**AVIS RELATIF A LA PROTECTION
CONTRE LES EVENTUELS EFFETS NOCIFS ET NUISANCES
PROVOQUES PAR LES RAYONNEMENTS NON IONISANTS
GENERES PAR DES ANTENNES EMETTRICES STATIONNAIRES**

Commune : LA LOUVIERE - Exploitant : ORANGE

Référence exploitant : 653C1_1/ 30653C1_1 / 42653C1_1

Rapport n° 1926 / 2023

Figure 1 : Vue en plan des lieux de séjour et des points de contrôle

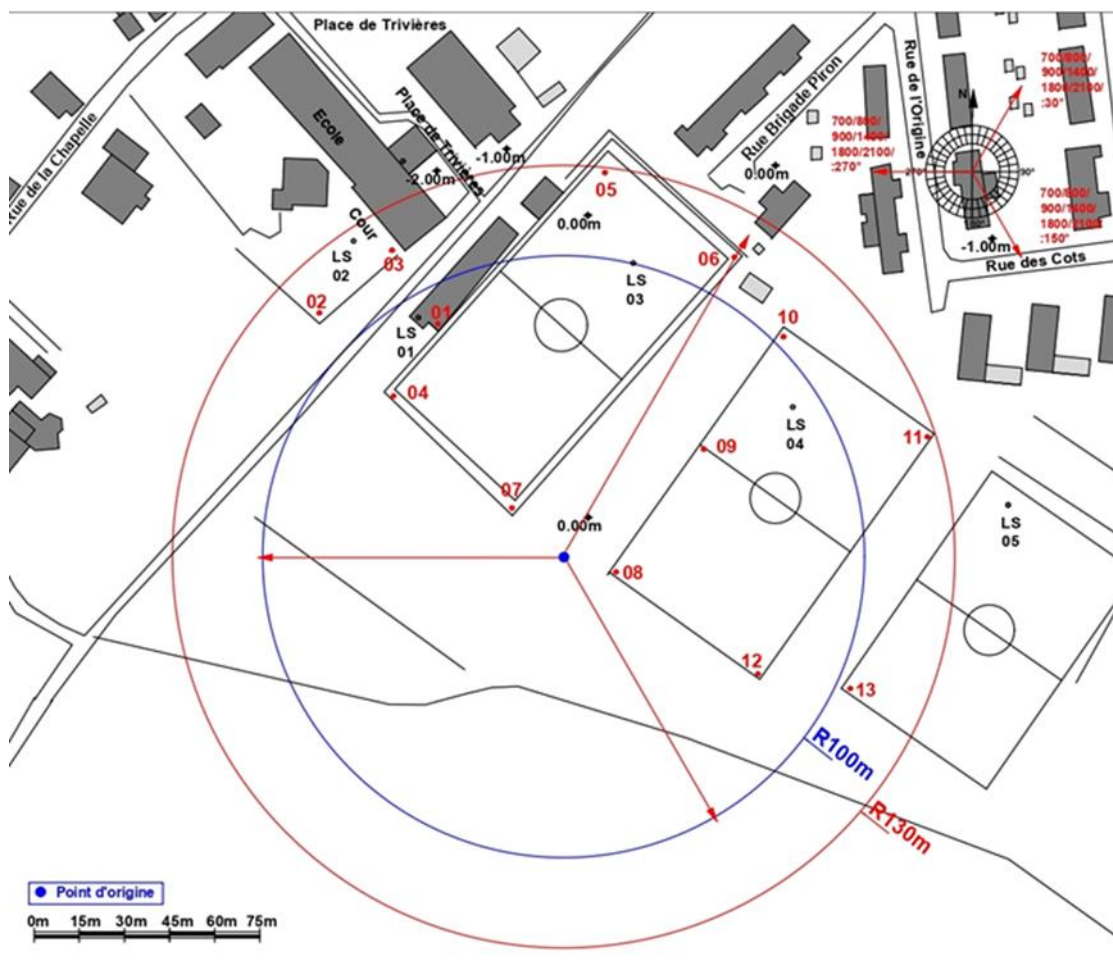
Les fréquences d'émission, la puissance rayonnée par chacune des antennes et leur gain permettent de déterminer le rayon de la zone à analyser. Tout dépassement de la limite par installation est exclu en dehors de cette zone. Le tableau 2 reprend les 35 LS² pour lesquels l'indice d'exposition est le plus élevé. Les différentes colonnes indiquent :

- le numéro du point de contrôle repris sur un des plans de la figure 1;
- le numéro du LS dans lequel se trouve le point de contrôle de la 1^{ère} colonne ;
- l'atténuation d'obstacle prise en compte pour le calcul de l'indice d'exposition dans le LS ;
- le résultat du calcul de l'indice d'exposition.

N° point de contrôle	LS	Atténuation (dB)	Indice d'exposition relatif à la limite par installation IE_i
6	LS03	0,0	0,336
10	LS04	0,0	0,333
13	LS05	0,0	0,185
5	LS03	0,0	0,114
2	LS02	0,0	0,106
12	LS04	0,0	0,094
3	LS02	0,0	0,084
4	LS03	0,0	0,079
11	LS04	0,0	0,079
1	LS01	3,0	0,047
9	LS04	0,0	0,024
7	LS03	0,0	0,008
8	LS04	0,0	0,008

En ce qui concerne les antennes de l'installation mentionnées dans le tableau 1, la distance maximale à laquelle la limite pourrait être atteinte, à l'extérieur, est égale à 69,7 m. S'il n'y a pas de LS à une distance inférieure, les antennes respectent forcément la limite d'immission.

Dans le cas des LS situés à l'intérieur des bâtiments, une atténuation d'obstacle est prise en compte et il en résulte que la distance maximale à laquelle la limite pourrait être atteinte se réduit à 49,4 m.

Figure 2 : Vue en plan des installations d'antennes dans un rayon de 300 mètres autour de l'installation faisant l'objet de la demande d'avis

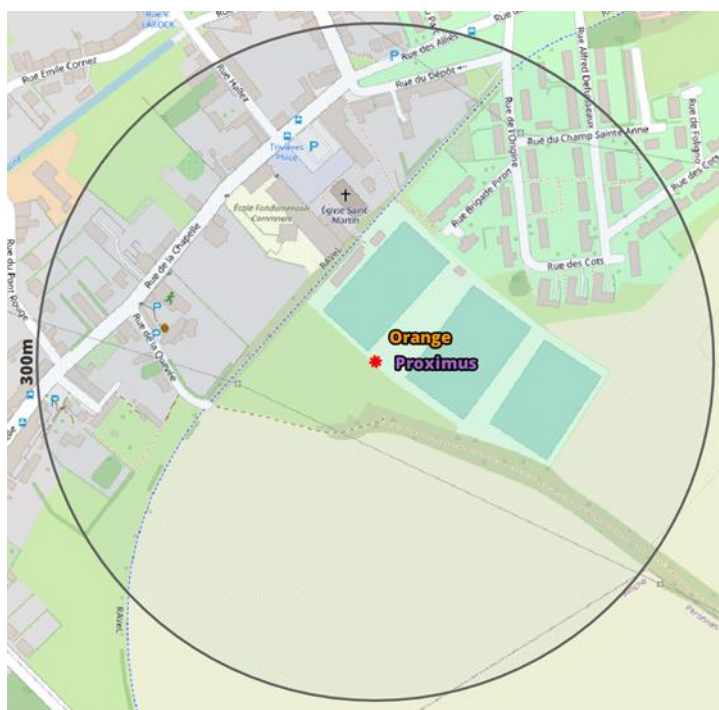
Le plan en projection verticale de la figure 2 indique la localisation des antennes actives éventuelles visées par le décret et situées dans un rayon de 300 mètres autour de l'installation référencée dans le paragraphe 2. Les données de localisation de ces antennes et les avis correspondant sont accessibles via le cadastre en ligne des antennes émettrices stationnaires⁶.

Compte tenu du nombre d'installations localisées dans la figure 2, il apparaît que l'intensité du rayonnement électromagnétique généré, dans les lieux de séjour situés à proximité de l'installation référencée dans le paragraphe 2, par l'ensemble des antennes émettrices stationnaires de l'ensemble des exploitants du même site d'antennes émettrices stationnaires respecte la limite fixée à l'article 4, § 2 du décret.
